## ODGOVORI NA IZPOSTAVLJENA VPRAŠANJA V RECENZIJSKEM POROČILU

Evid. št.: DN0118\_2 z dne 19. 2. 2018

<b>Objekt:</b>	<b>Ureditev pločnika Goriče-Golnik ob cesti R2-410/1134 Tržič-Kokrica od km 6,000 do km 6,700</b>
<b>Investitor:</b>	<b>Mestna Občina Kranj, Slovenski trg 1, 4000 Kranj</b>
<b>Projektant:</b>	<b>Gorenjska gradbena družba, d.d., Jezerska cesta 20, 4000 Kranj</b>
<b>Št. projekta:</b>	P-47/17
<b>Datum:</b>	julij 2017
<b>Faza:</b>	PZI
<b>Odg. vodja projekta:</b>	mag. Andreja Strupi Pavlin, univ. dipl. inž. grad.
<b>Predmet:</b>	<b>Elaborat geotehničnih raziskav za oporni zid dolžine 102 m med profili 22 in 27, pločnik Goriče-Golnik na R2-410/1134 Tržič-Kokrica od km 6,000 do km 6,950</b>
<b>Št. elaborata:</b>	DN: 1-17/2014
<b>Datum:</b>	28. 1. 2015
<b>Odg. izdelovalec:</b>	Andreja Kovačič, univ. dipl. inž. grad.

### 1. PRIMER:

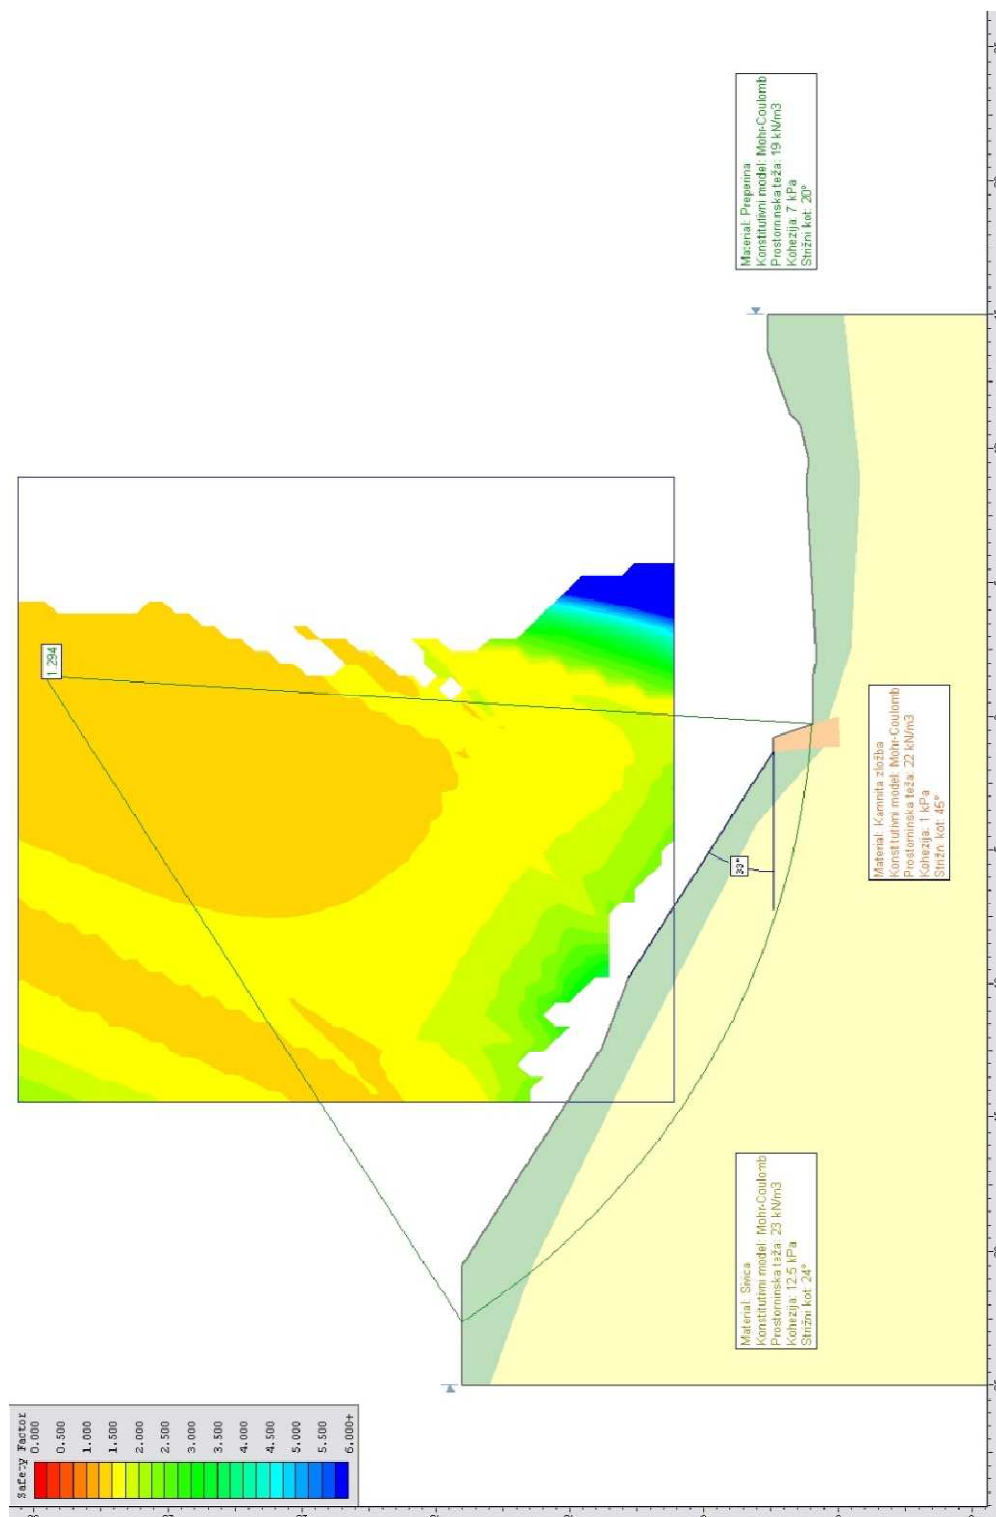
Pojasnilo k vprašanju 3:

Opravili smo ponovno analizo globalne stabilnosti brežine, podprte s težnostno konstrukcijo z bolj neugodno kombinacijo parametrov strižne trdnosti. Upoštevali smo  $\varphi' = 24^\circ$ ,  $c' = 12,5$  kPa, Variantno smo nad težnostno konstrukcijo upoštevali naklon brežine  $40^\circ$  in  $33^\circ$ . V prikazih rezultatov v prilogi 1 je vidno, da je v obeh primerih izkazana zadostna varnost  $f > 1,25$ . Priporočeni nagib 1:1,5, podan v geotehničnem poročilu je ustrezen za zagotovitev globalne varnosti, obvezna pa je površinska protierozijska zaščita brežine.

- brežina nad kono zidu pod kotom  $\alpha = 33^\circ$  (naklon 1:1,5)
- drenirana strižna trdnost sivce  $\phi' = 24^\circ$ ,  $c' = 12,5$  kPa
